En relación con oficio No. DASDDU/261/2019, turnado a este Instituto, mediante el cual nos solicita la revisión técnica y dictamen correspondiente del estudio denominado "Reserva BV (Bella Vista)", en un predio urbano con superficie de 21,651.64 m², ubicado al poniente de la ciudad, en Ejido Labor de Dolores; donde promueve la modificación del uso de suelo Recreación y Deporte a Zona Especial de Desarrollo Controlado (ZEDEC). Me permito informarle que el análisis realizado sobre dicho instrumento ha sido presentado al Consejo de Planeación Urbana Municipal en Sesión Técnica 06/2019 del 26 de Septiembre del presente, por lo que se turna el presente para su consideración por parte de la Dirección a su cargo. Se notificará del resultado del dictamen correspondiente ante el pleno del Consejo en su próxima Sesión Ordinaria.

Resultado de Dictamen			
No. Oficio de DDUE:		DASDDU/261/2019	
Nombre del Estudio		Reserva Bella Vista	
Clave Catastral	966 - 097 - 069	Superficie	21,651.64m ²
Usos de Suelo Actual	Recreación y Deporte (RyD)	Usos de Suelo Propuesto	Zona Especial de Desarrollo Controlado (ZEDEC)
Giro a Establecer	NO SE DECLARA	Localización	Lote No. 2 Manzana, No. 8, Zona Número 1, en

FOTOGRAFÍAS

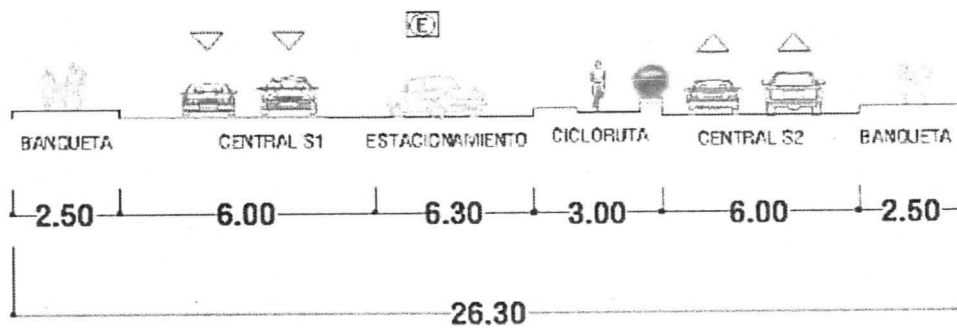
9,3	Accesibilidad	Actualmente no existe una conexión establecida para el predio, por lo que el propietario deberá gestionar su accesibilidad y consolidación ante las autoridades correspondientes.	
10	Equipamiento	Descripción del equipamiento existente en la zona de estudio y la ruta de seguridad de bomberos y policía municipal al predio.	
10,1	Equipamiento Urbano		
10,2	Ruta de Seguridad	No presenta alguna ruta de seguridad al no existir una conexión al predio.	
11	Unidades Económicas	Descripción de las unidades económicas en el área de estudio.	
11,1	Unidades económicas		
12	Población y Vivienda	Descripción de las densidades de población y vivienda en el área de estudio.	
12,1	Densidad de Población		
12,2	Densidad de Vivienda		
13	Estudios/ Documentos Complementarios	Presentación y descripción de estudios complementarios como soporte del estudio realizado.	
13,1	Estudio Hidrológico		
13,2	Estudio de Impacto Vial
